**COMUNE DI PAVIA
SETTORE LAVORI PUBBLICI**

APPALTO N. 5/14

**FAQ
(Frequently Asked Questions)**

CENTRALE TERMICA Scuola Elementare Cana – Via Griffini 8 – Contratto Comune di Pavia

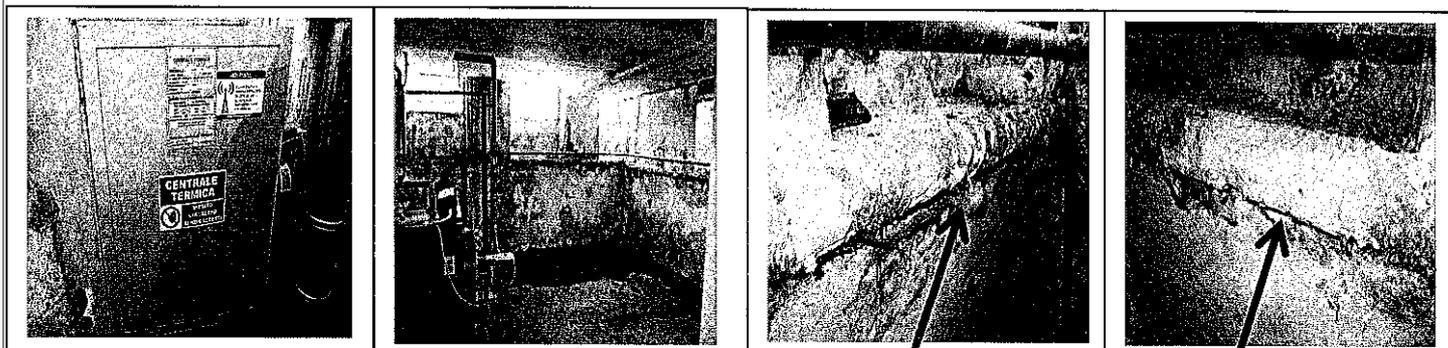
In particolare viene richiesto in riferimento alla pagina 32 del capitolato in quali punti dell'edificio è presente l'amianto e di che tipologia di amianto (consistenza).

Osservazioni: in fase di sopralluogo si individuano rivestimenti di tubazioni in stato di degrado, costituiti da materiali sospetti contenere amianto

A pag 32 del CSA è presente una tabella in cui vengono elencati gli impianti per i quali è stata svolta un'analisi di presenza amianto. A pag 31 del CSA si richiede la verifica puntuale della presenza di amianto presso gli altri impianti termici non verificati e la rimozione dell'amianto nei 2 impianti (centrali termiche) nei quali ne è stata verificata la presenza. Si allegano le schede di rilevazione materiali contenenti amianto e copia dei rapporti di prova dei materiali.

Dichiarazione: SULLA BASE DI QUANTO INDIVIDUATO NEL CORSO DELLA PRESENTE RILEVAZIONE E DEL CERTIFICATO DI LABORATORIO ALLEGATO, SI ATTESTA CHE NEL LOCALE DI CENTRALE TERMICA OGGETTO DELLA PRESENTE RILEVAZIONE SONO PRESENTI RIVESTIMENTI IN MATERIALI CONTENENTI AMIANTO.

CENTRALE TERMICA Palazzina Flavia, Via Ramazzotti - Contratto Comune di Pavia

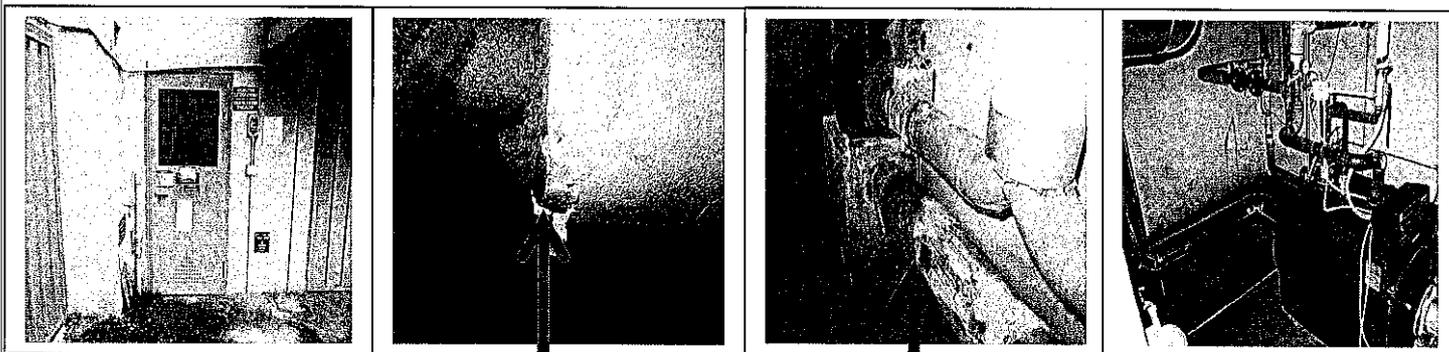
Osservazioni: in fase di sopralluogo si individuano rivestimenti di tubazioni in stato di degrado, costituiti da materiali sospetti contenere amianto

L'art. 1.23 del CSA, individua la necessità di smaltire l'amianto rilevato presso i siti: palazzina Flavia e scuola elementare Canna. Con l'obiettivo di valutare economicamente le attività di smaltimento, si richiede copia della mappatura dei due siti, individuante quantità e tipologia di amianto presenti.

Dichiarazione: SULLA BASE DI QUANTO INDIVIDUATO NEL CORSO DELLA PRESENTE RILEVAZIONE E DEL CERTIFICATO DI LABORATORIO ALLEGATO, SI ATTESTA CHE NEL LOCALE DI CENTRALE TERMICA OGGETTO DELLA PRESENTE RILEVAZIONE SONO PRESENTI RIVESTIMENTI IN MATERIALI CONTENENTI AMIANTO.

Vengono pubblicate le schede di rilevazione materiali contenenti amianto vedi FAQ n° 13
